## NOTAT 001

| OPPDRAAG       | <b>Godfarfoss kraftverk, fase 2</b> | DOKUMENTKODE    | 129820-05-TVF-NOT-001                     |
| EMNE           | Planendringssøknad                  | TILGJENGELIGHET | Åpen                                      |

Figur 1: Utsnitt av nytt arealbrukskart fra Godfarfoss kraftverk iht. denne planendringssøknaden. Planendringene gjelder justering av anleggsdelar ved inntaket, flytting av adkomstveg til kraftstasjonen samt ny plassering av deponi. Se figur 2 for tidligere omsøkt arealbrukskart til sammenligning.

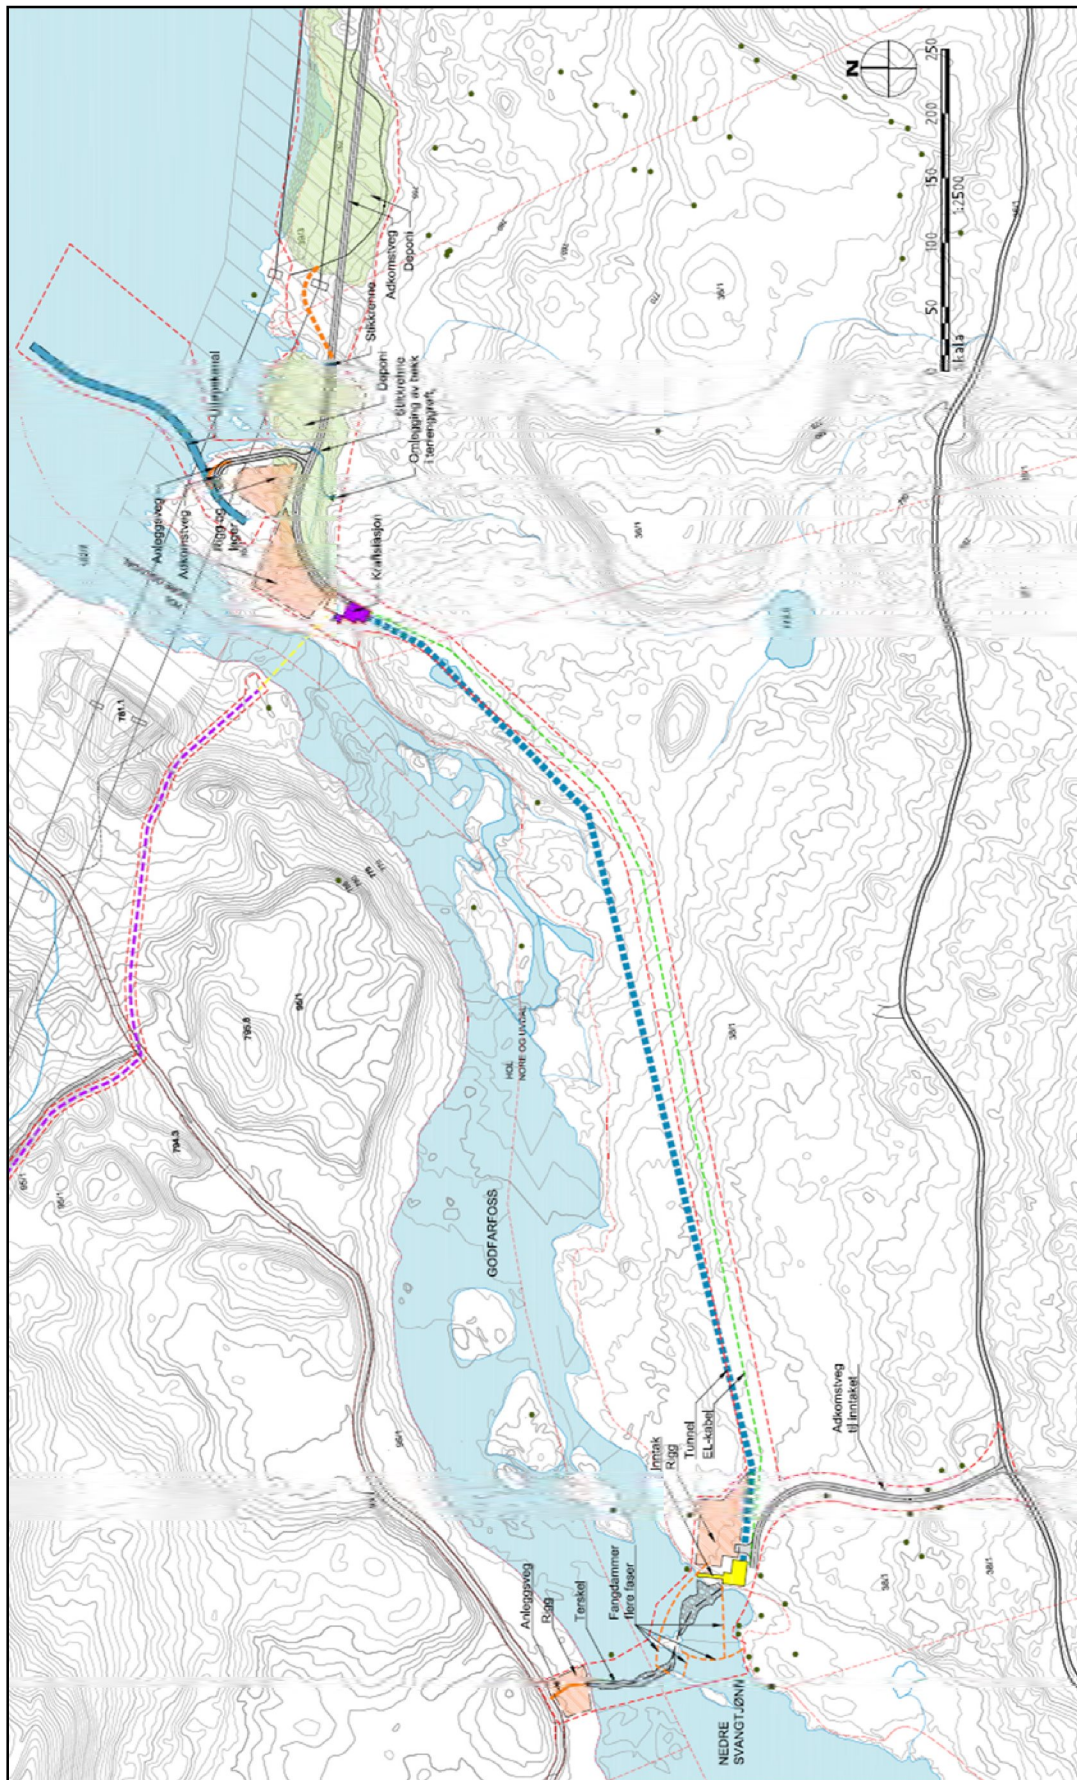
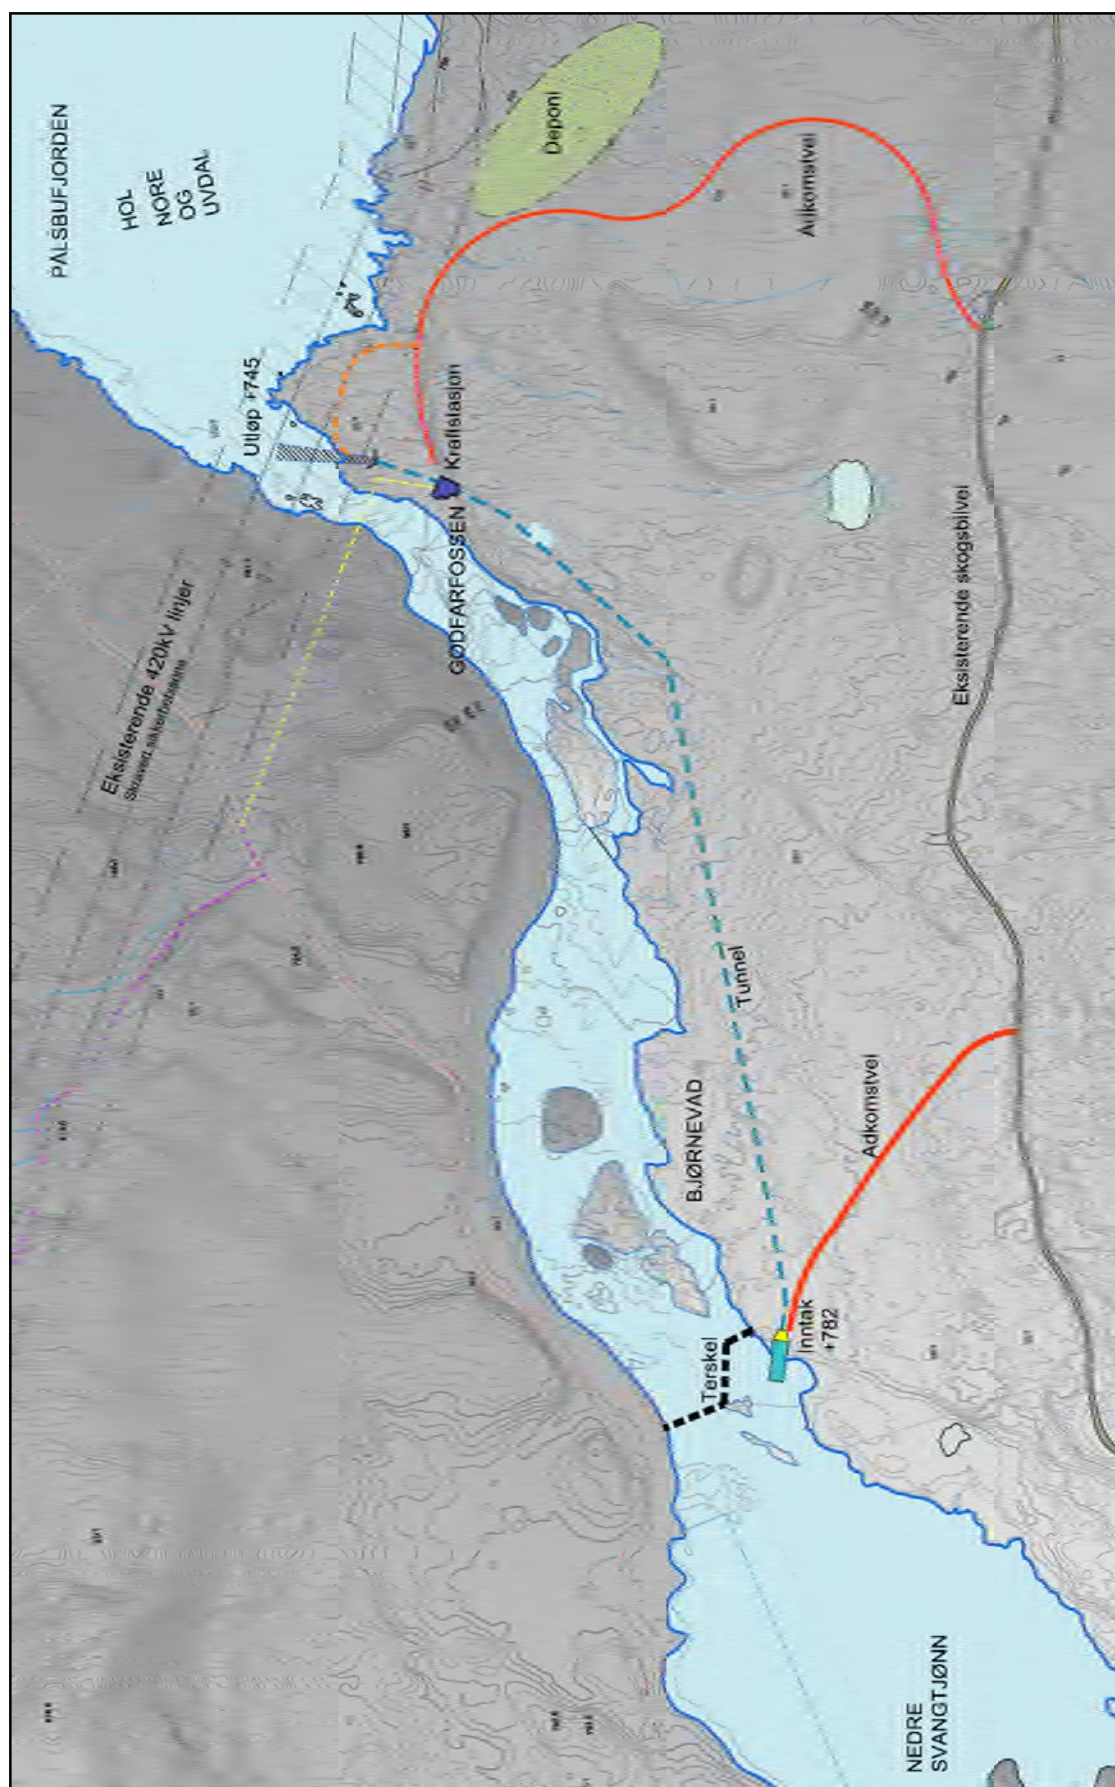
Endringene som utløser krav til søknad gjelder flytting av adkomstveg til kraftstasjonen og ny plassering av deponi. Begge endringene kommer som følge av at man vil unngå å berøre nye funn av rødlistearter. Det blir i tillegg søkt om små justeringer på adkomstveg til inntak, inntakskonstruksjonen og den midlertidige anleggsvegen ved inntaket.

Se Figur 1 for arealbrukskart med nye løsninger iht. denne planendringssøknaden. Tidligere omsøkt arealbrukskart kan ses i Figur 2 til sammenligning.

| Komponent                  | Endring i planendring                | Kommentar                                                                                                                                           |
|----------------------------|--------------------------------------|-----------------------------------------------------------------------------------------------------------------------------------------------------|
| Adkomstveg kraftstasjon    | Flyttet mht rødlistearter            | Legges i 420 kV trasé i 10 meterssonen utenfor sørligste fase på strekning inn mot kraftstasjonen                                                   |
| Deponi                     | Flyttet mht rødlistearter            | Legges inn mot kraftstasjon i 420 kV trasé                                                                                                          |

Figur 4: Utsnitt fra arealbruksplan for anleggsveg til kraftstasjonen lagt i 10 metersonen fra ytterste sørlige kurs. Bare ved innkjøring til kraftstasjonen er vegen trukket utenfor denne sonen.

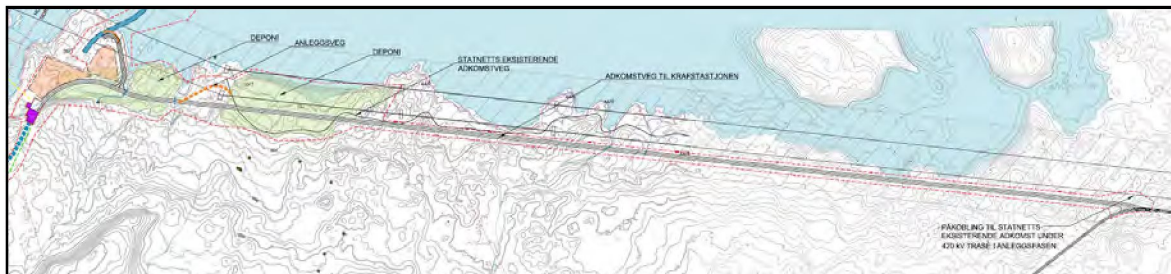
Adkomstveg til kraftstasjonen fra skogsbilveg flyttes til trasé langs dagens 420 kV-kraftledning ved Pålsbufjorden (Se Figur 1 for arealbrukskart). For oppstart i anleggsfasen kan Statnetts eksisterende adkomstveg langs/under kraftledningen benyttes. Det etableres en tilkobling til denne fra eksisterende skogsbilveg. Statnetts adkomstveg er imidlertid ikke egnet som permanent adkomst til kraftstasjonen. Ny adkomstveg til kraftstasjonen vil legges i 10-metersonen fra ytterste sørlige kurs

slik at adkomstvegen blir liggende innenfor sikkerhetssonen til dagens kraftledningstrasé. Den er planlagt etablert med kjørebane over flomnivå for å sikre framkommelighet til kraftstasjonen.

Forholdene rundt å legge adkomstvegen i 10-meterssonen ved 420 kV-traséen er avklart med Statnett og grunneiere.

Figur 5: Utsnitt av arealbrukskart med inntak, terskel og adkomstveg. Figurene viser også antatte linjer for fangdammer/anleggsveg. Alle anleggsdelene skal plasseres i samråd med biolog på stedet før oppstart av anleggsarbeidene.

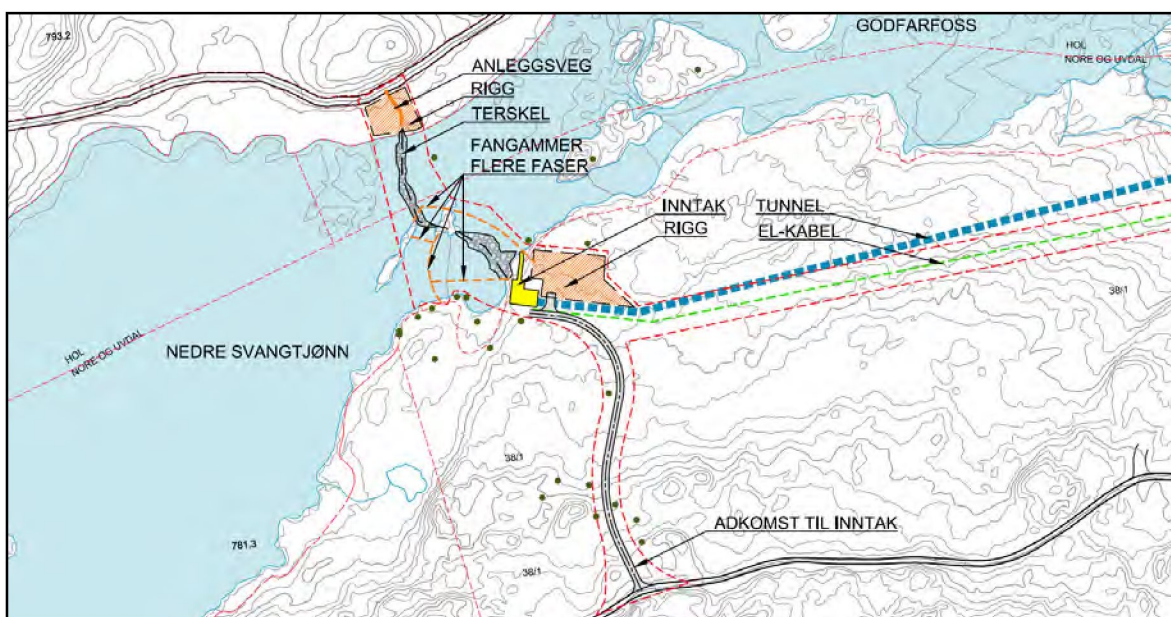
Adkomstveg til inntaket beholdes i stor grad slik som opprinnelig omsøkt, men vil justeres med hensyn til funn av rødlistearter og i tråd med avbøtende tiltak i BioFokus-notat 2020-57.

Midlertidig anleggsveg ved inntaket flyttes fra land og til fylling i kombinasjon med fangdammer i elveløpet. Fangdammene/anleggsveger bygges i flere faser og fjernes etter anleggsperioden.

Figur 6: Utsnitt av arealbrukskart viser permanente deponier, kraftstasjon, utløp og adkomstveg).

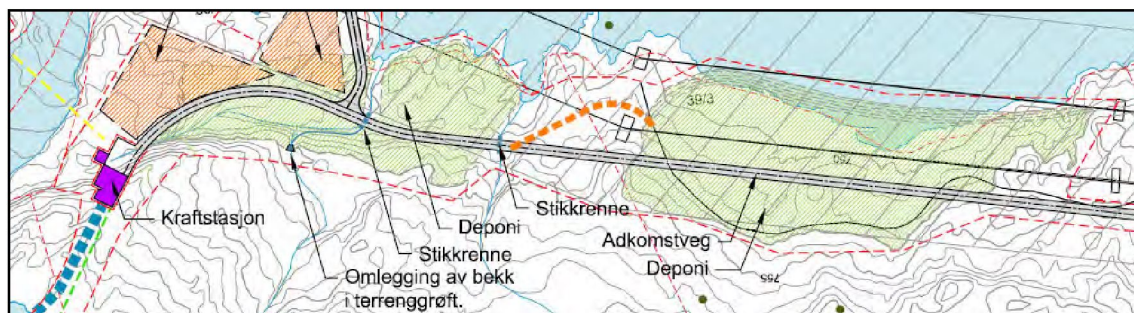
Deponiet er nå fordelt på to lokaliteter, og ingen av dem berører kjente forekomster av rødlistearter. Deponiplasseringene er lagt mest mulig i allerede berørt terreng under dagens kraftledningstrasé. Noe gammel furuskog blir berørt i deponienes sørlige kant om deponiene benyttes fullt ut.

Ett deponi legges i kløften fra kraftstasjonen østover mot og langs 420 kV-traséen. Det andre legges noe lenger østover.

Figur 7: Utsnitt av arealbruksplan for adkomstveg med indikert område for knuseverk. Området for et eventuelt knuseverk må kartlegges om det kommer til utnyttelse.

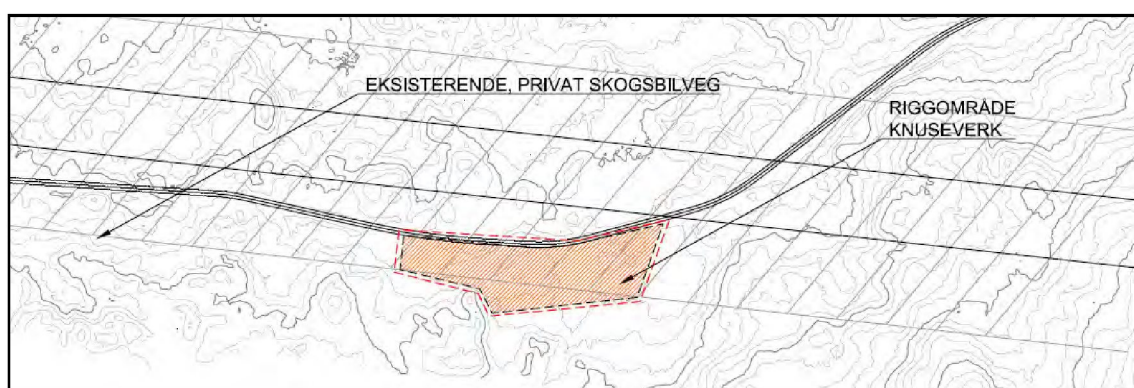
Prosjektet har en ambisjon om at så mye av overskuddsmassene som mulig skal kjøres ut av området og benyttes i andre prosjekter og noe av massene skal benyttes til oppgradering av skogsbilveier i området. Det søkes derfor om et planområde ved en eksisterende snuplass langs skogsbilvegen mot Pålsbu for plassering av et eventuelt knuseverk.

Figur 8: Utsnitt av arealbruksplan for omlegging av vannforekomst via tett grøft og stikkrenne til utløp i Pålsbufjorden.

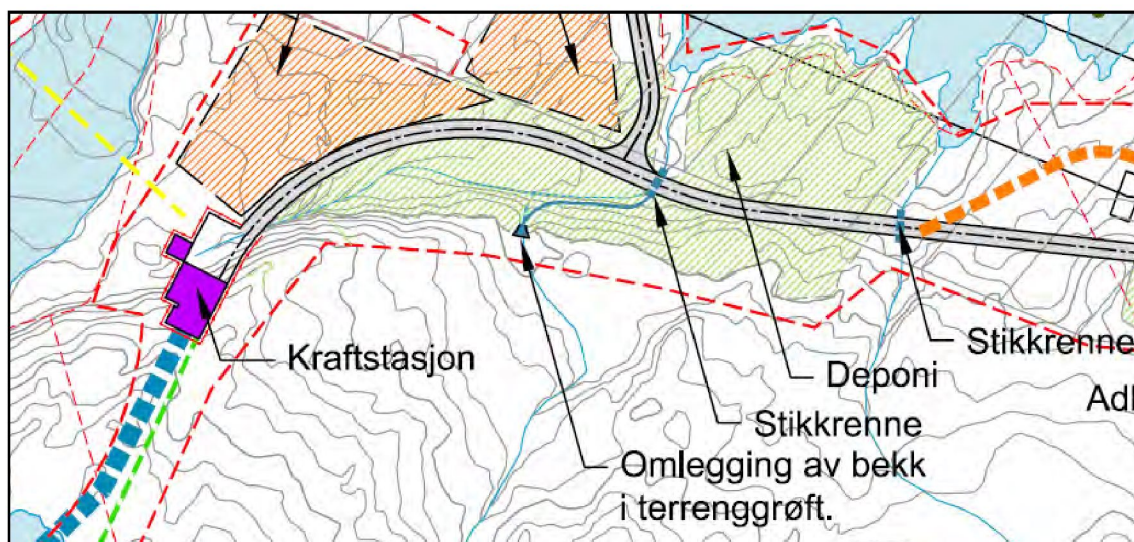
Et overordnet prinsipp for masser som eventuelt likevel skulle bli til overs er å fylle opp forsenkningen nærmest kraftstasjonen først. Her må vannforkomst fra sør legges i tett terrenggrøft over deponiet, via stikkrenne under adkomstvegen til eksisterende utløp til Pålsbufjorden.

Figur 6. Utsnitt av arealbruksplan med maksimal utsrekning av deponiområdene samt omlegging av vannforekomst via grøft og stikkrenne til utløp i Pålbufjorden.

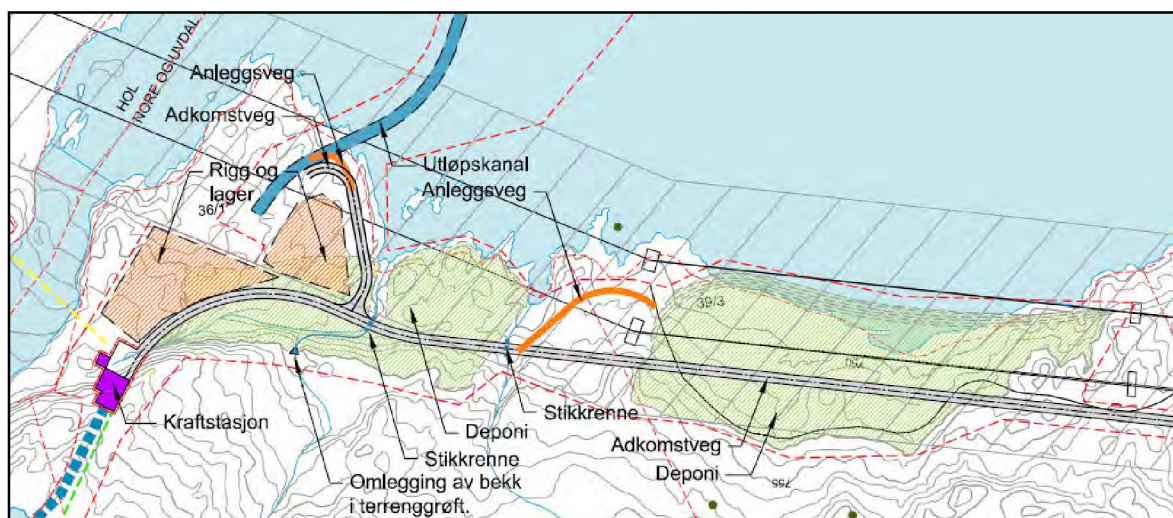
I tråd med forslag til Olsen og Høitomt, er deponiet flyttet (se Figur 6). Deponiet er nå fordelt på to lokaliteter, og ingen av dem berører kjente forekomster av rødlistearter. Deponiplasseringene er lagt mest mulig i allerede berørt terreng under dagens kraftledningstrasé og overhøyde tilpasses
